PARECER DA COMISSÃO DE AVALIAÇÃO

RELATÓRIO DE CONFORMIDADE AMBIENTAL DO PROJECTO DE EXECUÇÃO

(RECAPE1/AIA2658)

**Plano de Ação para a Valorização da Hidrodinâmica
da Ria Formosa e Mitigação do Risco nas Ilhas
Barreira - Intervenção 1 – Tavira**

▪ Reforço do cordão dunar da praia a nascente da barra de Tavira

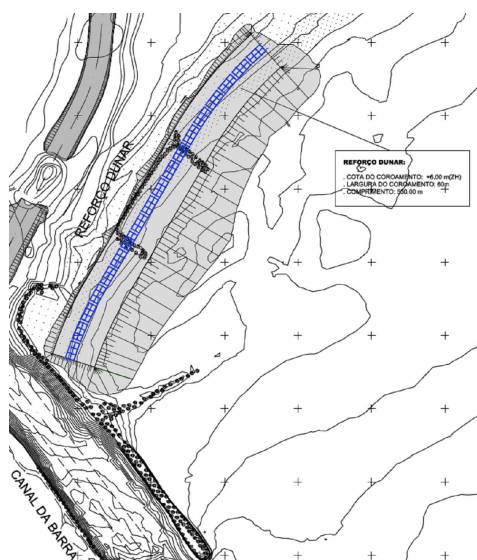
No reforço do cordão dunar serão utilizados materiais totalmente provenientes da zona de empréstimo, nomeadamente areia de Classe 1. A implantação, as características geométricas do reforço do cordão dunar e a cota de coroamento encontram-se estabelecidas no projeto de execução. Sobre os regeneradores dunares a utilizar, refere-se que serão constituídos por paliçadas de ripas de madeira tratada de eucalipto, com 1,20 m de altura e uma secção de 2 por 3 cm, unidas e suportadas por arame galvanizado, e postes de 0,07 x 0,07 m e 2,10 m de altura. Os regeneradores serão dispostos em módulos – conjuntos de duas vedações de ripado paralelas, mais duas transversais que as unem. Cada módulo terá 8 m de comprimento por 6 m de largura, formando um retângulo. Não serão realizadas plantações nem sementeiras, de modo a ser promovida a regeneração natural do local.

Concorda-se com o proposto, *pelo que se considera que foi dado cumprimento a este elemento, desde que as paliçadas sejam de madeira não tratada para que se decomponha assim que sujeita a soterramento.*
